Breikkun Reykjanesbrautar frá Krýsuvíkurvegi að Hvassahrauni í Hafnarfirði

Álit um mat á umhverfisáhrifum

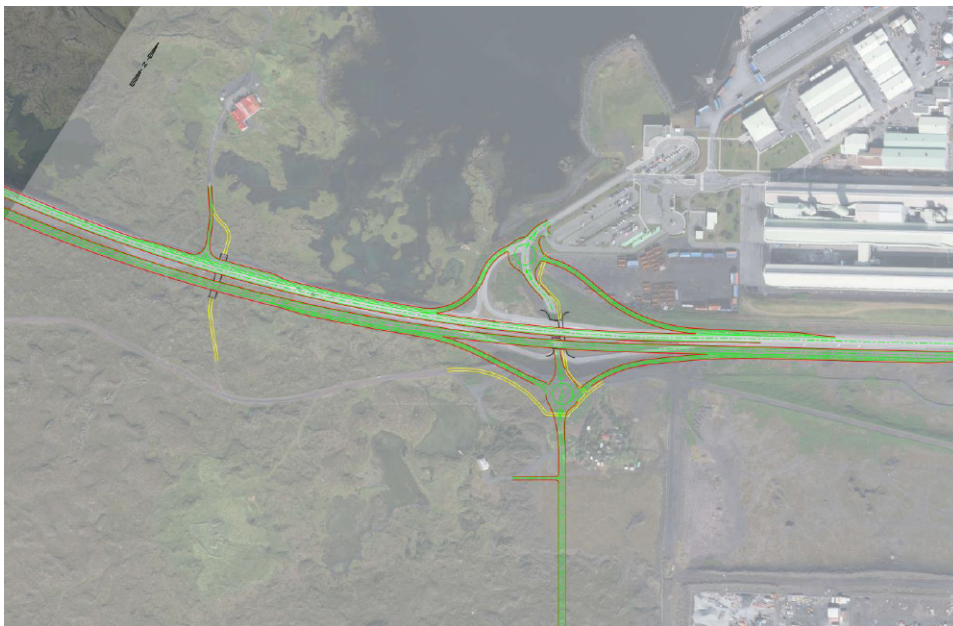
Í matsskýrslu kemur fram að breyting á veltengingu/mislægum vegamótum að/við álver(i) feli í sér að útbúin verði ný aðrein að álverinu sem tengist inn á nýtt hringtorg norðan Reykjanesbrautar og þaðan frárein frá álverinu til vesturs. Sunnan vegamótanna verður útbúið hringtorg og ný 8m breið og 0,6 km löng veltenging að Álhellu til suðurs. Þá er gert ráð fyrir mislægum vegamótum við Rauðamel og tengingu að skólphreinsistöð austan Straumsvíkur um T-vegamót og einnig verður tenging við Straum með T-vegamótum. Þá er gert ráð fyrir undirgöngum fyrir gangandi og hjólandi umferð við ÍSAL og á móts við Straum.

Mynd 2 Tjarnir við Straumsvík og sýnatökustaðir Hafrannsóknastofnunar (úr matsskýrslu).

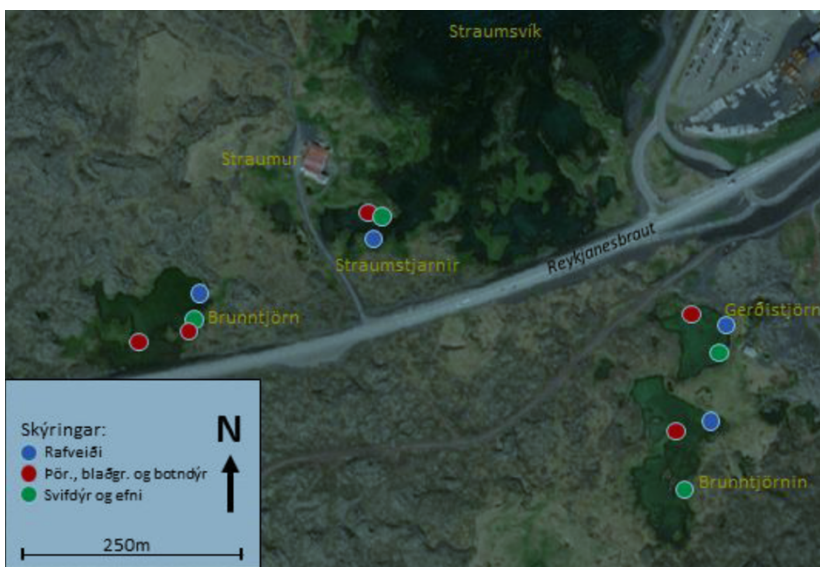
Í umsögn Hafrannsóknastofnunar er vakin athygli á að aðstæður í Straumstjörnum er um margt sérstæðar, ekki síst vegna hraunsins þar og þess mikla magns ferskvatns sem streymir þar fram. Því skapast þar sérstakt náttúrufar á mörkum ferskvatns og sjávar. Þar er til staðar afar sérstakt fyrirbrigði sem er að í tjörnunum gætir sjávarfalla þótt streymi sé það mikið að vatn helst ávallt ferskt. Mikilvægt sé að koma í veg fyrir að fjörusvæði og tjarnir á þessu svæði verði fyrir raski vegna framkvæmdanna og að nýr vegur muni ekki þrengja að fjörusvæði Straumstjarna umfram það sem nú er.

Í svörum Vegagerðarinnar kemur fram að ljóst sé að tenging að Straumi, hvort heldur sé samkvæmt valkosti 1a eða 1b, muni raska tjörnunum. Í ljósi eindreginnar áherslu Hafrannsóknastofnunar og fleiri aðila á að þrengja ekki að fjörusvæði Straumstjarna umfram það sem nú er ásamt athugasemdum ISAL er varða öryggi gangandi og hjólandi vegfarenda, hefur verið ákveðið að endurskoða veghönnun á þessum kafla. Hingað til hefur hönnun miðast við að koma tvöföldun Reykjanesbrautar fyrir á núverandi brú við Straumsvík. Svigrúm til að koma veglínunni frá Straumstjörnum hefur því ekki verið til staðar auk þess sem gert var ráð fyrir bráðabirgðatengingu við Straum frá hringtorgi við ISAL. Með breyttri veghönnun er nú gert ráð fyrir kennisniði sem hefur í för með sér að brúin verður breikkuð til að koma akbrautum fyrir auk þess sem sérstökum undirgöngum fyrir göngu- og hjólastíg verður bætt við til hliðar við akstursgöngin. Með því er unnt að sveigja veglínuna meira til suðurs sem skapar rými fyrir aðrein frá ISAL til vesturs án þess að fara út í Straumstjarnir. Þá hefur verið ákveðið að gera undirgöng fyrir gangangi og hjólandi á mótis við Straum og tengja þau stígakerfi Hafnarfjarðar sem nú er í deiliskipulagsferli. Með þessari breyttu hönnun og T-vegamótum við Straum eins og ráðgert var í valkosti 1b, verður ekki þrengt að Straumstjörnum umfram það sem nú er.
